Lega Italiana Protezione Uccelli – Associazione per la conservazione della Natura

Foggia, 25.11.2018

OGGETTO: Progetto di centrale eolica industriale in agro di **S. Paolo di Civitate (Fg), loc. Difensola e Faugno**, e agro di **Poggioimperiale (Fg) loc. Colonnella** proposto da **IVPC Power srl** (cod. procedura 4228) - n.10 torri eoliche da 4,2 MW (Vestas V150, altezza 230 m) per complessivi 42 MW e relative opere accessorie - **Osservazioni**

fig. 1

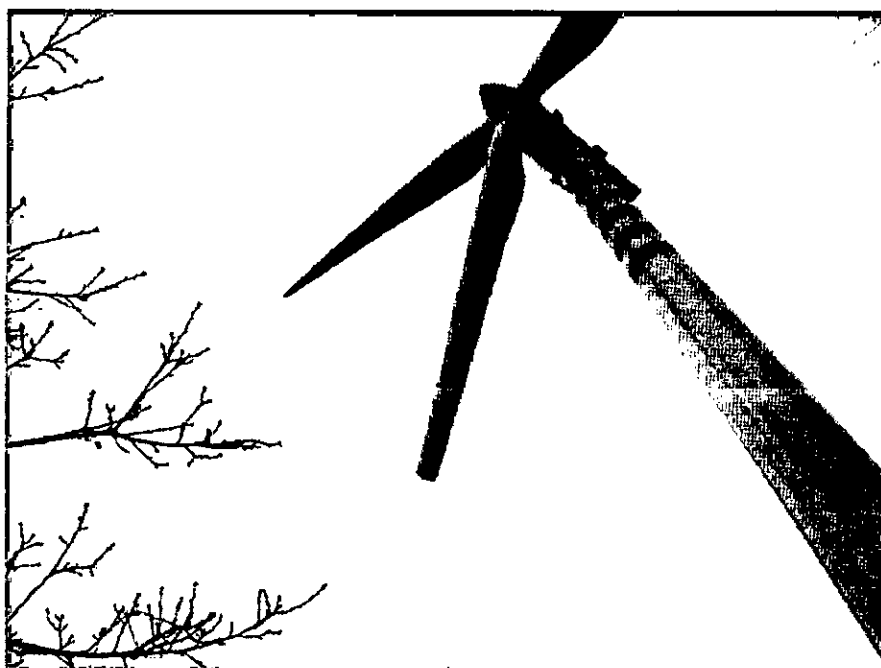
Si pone particolare attenzione alla **gittata della pala in caso di rottura**, anche per le responsabilità che ne possano derivare in caso di incidenti, poiché gli elaborati a corredo del progetto non garantiscono la sicurezza in relazione al raggio di gittata della pala in caso di rottura.

Si deve sottolineare come l'ipotesi di rottura al mozzo della pala eolica non sia esaustiva ai fini della sicurezza poiché **la rottura può verificarsi non necessariamente al mozzo ma anche per un frammento della stessa e/o alla punta della pala**, così come già documentato in diversi impianti (es. fig. 1 - Gamesa, loc. Brindisi Montagna-Pz).

La rottura alla estremità non appare considerata con precisione dal proponente rispetto alla frequentazione umana nell'area.
